Autorità di Bacino Distrettuale dell'Appennino Meridionale

Decreto n. 610 del 09/06/2023

Oggetto: *Richiesta parere per il “Progetto per la realizzazione a corpo e chiavi in mano dell'estensione della rete gas in M.P.B. (condotte di IV specie) nel comune di Pomarico (Mt) in sostituzione al tratto esistente lungo il tratturo Calcara - nei pressi del Viadotto Monferrata km 3.00 SS7”, ai sensi dell’art. 22 delle Norme di Attuazione del PAI ex Autorità di bacino Basilicata;*

ISTRUTTORIA PARERE DI COMPATIBILITA' IDROGEOLOGICA
Art. 22 delle Nda del PAI vigente

Ubicazione dell'intervento in relazione alle aree del PAI frane.

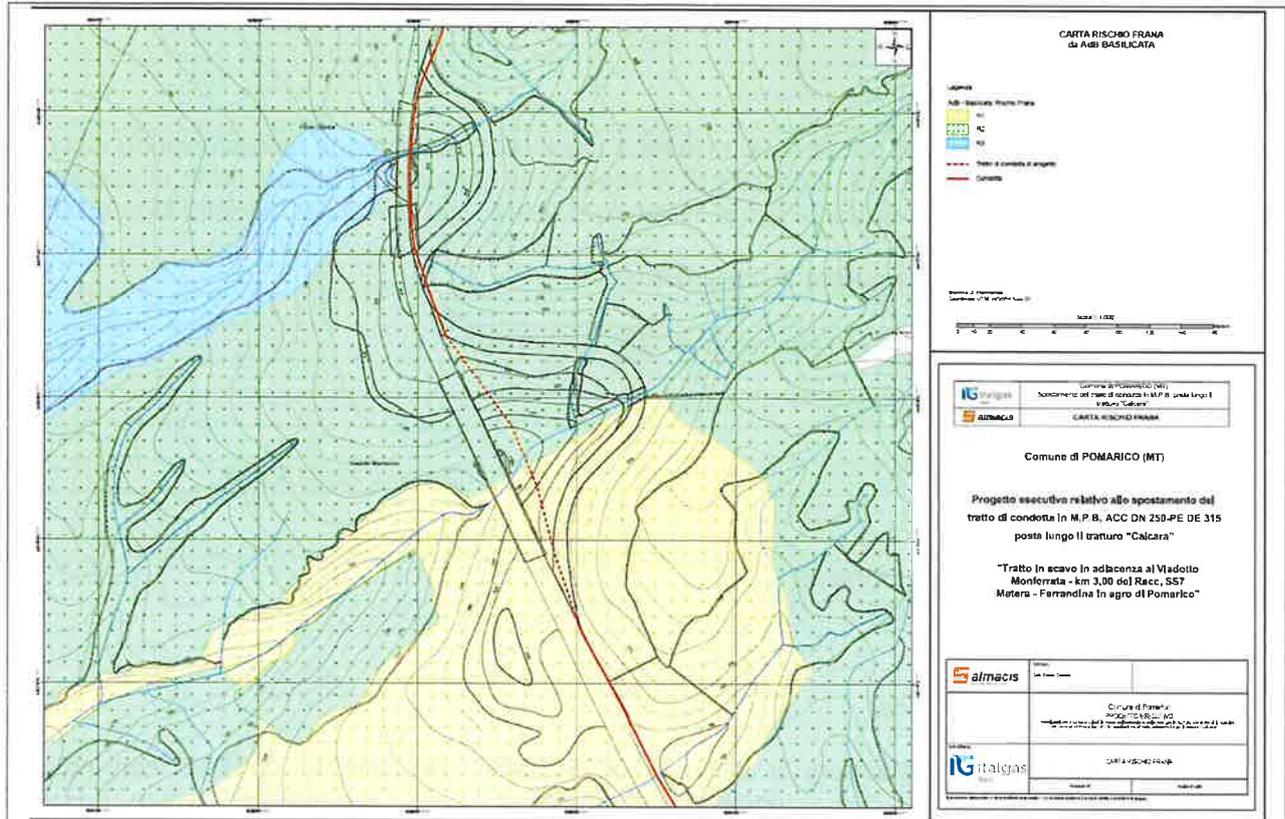
Il progetto prevede la dismissione di un tratto di condotta esistente e la realizzazione di un nuovo tratto. Nel progetto originario, come riportato nella Relazione geologica, il nuovo tratto di condotta avrebbe dovuto essere solidale col corpo del viadotto Monferrata ma l'Ente gestore ANAS, in seguito, avrebbe negato il permesso per lavori in programma sul medesimo viadotto. Pertanto, la scelta è stata orientata verso l'attraversamento del fosso sottostante. A monte dell'attraversamento, esiste un tratto della SS7 che segue l'andamento curvilineo delle isoipse in corrispondenza del fosso, abbandonato quando entrò in funzione il viadotto suddetto. L'utilizzo di tale tratto porterebbe a un allungamento della condotta, mentre si è optato per il tratto in attraversamento del fosso (si presume in TOC), a corredo del quale verranno comunque eseguiti interventi di difesa dall'erosione, prescritti dal redattore dello studio geologico. Così come riportato, il nuovo tratto attraverserebbe per metà la circostante area R2 e per l'altra metà la contigua area R1.

Non sono stati forniti elaborati grafico descrittivi dell'intervento, comprese le sistemazioni e le opere di salvaguardia previste.

Da una verifica effettuata non risultano interferenze dell'opera in oggetto con le aree individuate dal vigente il PAI alluvioni, col Piano di Gestione del Rischio di Alluvione – PGRA¹ del Distretto Idrografico dell'Appennino Meridionale (Direttiva 2007/60/CE, D.L.vo 49/2010, D.L.vo 219/2010) mentre vi sono interferenze con aree a **potenziale** rischio di alluvione (APFSR) di cui alla "Valutazione preliminare del rischio di alluvioni e individuazione delle zone per le quali esiste un rischio potenziale significativo di alluvioni II° Ciclo 2016-2021".
